GRANSKNINGSUTLÅTANDE

Dnr KFKS 2018/243

Detaljplan för Volten, del av fastigheterna Orminge 60:I och Skarpnäs I:83 i Boo, Nacka kommun

Förslag till Skarpnäs naturreservat i Nacka kommun, samrådshandling 2022-01-11

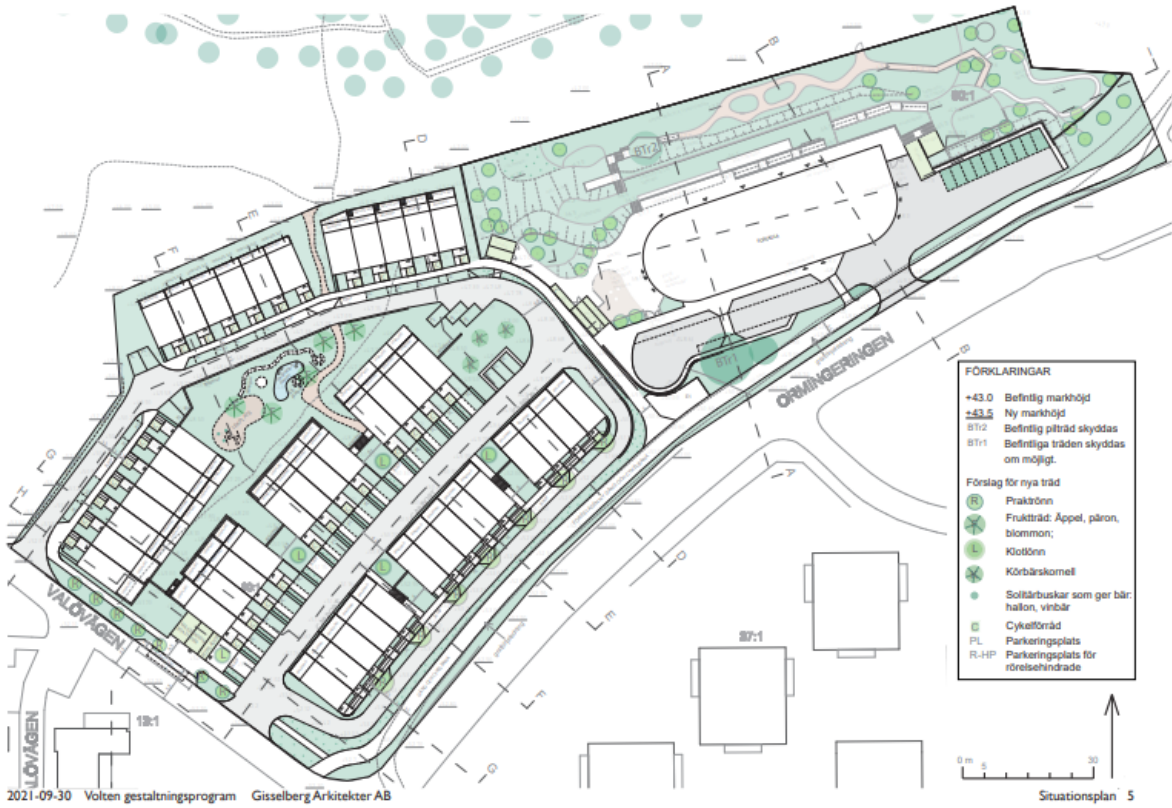
Föreningarna anser att det pågår en kraftig förtätning i Ormingeområdet som på olika sätt påverkar det planerade naturreservat Skarpnäs. De tre detaljplaneförslagen Amperen, Volten och Pylonen påverkar det planerade naturreservatet negativt främst genom att naturmark som var tänkt att ingå i reservatet går förlorad och att spridningssamband till annan naturmark blockeras genom exploatering. Föreningarna anser att Skarpnäs naturreservat ska upprättas omgående samt att återgå till gränserna i förslag till antagandebeslut från augusti 2015.

Kraftledningsgatorna ska kvarstå som naturmark

Föreningarna anser att kraftledningsgatorna inte ska byggas bort utan tas tillvara, förstärkas och utvecklas. Kraftledningsgatorna kan bli promenadvänliga naturstråk. Lugna promenaden och Tollare naturreservat i södra Boo skulle kunna förbindas med Skarpnäs naturreservat i nordvästra Boo.

Stora delar av befintliga kraftledningsgator kommer att ingå i det blivande naturreservatet – se karta nedan. Dessa områden omfattas av särskilda skötselåtgärder, för att bl.a. säkerställa de naturvärden som föreningarna beskriver i sitt yttrande.

Enligt Skötselplanen redovisas ett skötselområde, som är före detta kraftledningsgata (cirka 7,4 hektar). Den innehåller enstaka träd i kanterna. Bevarandemålet är öppet område med enstaka träd och buskar. Det är flerskiktad och artrik brynsmiljö mot skog med blommande träd och buskar. Det finns rikligt med solbelyst död ved och enstaka äldre träd.
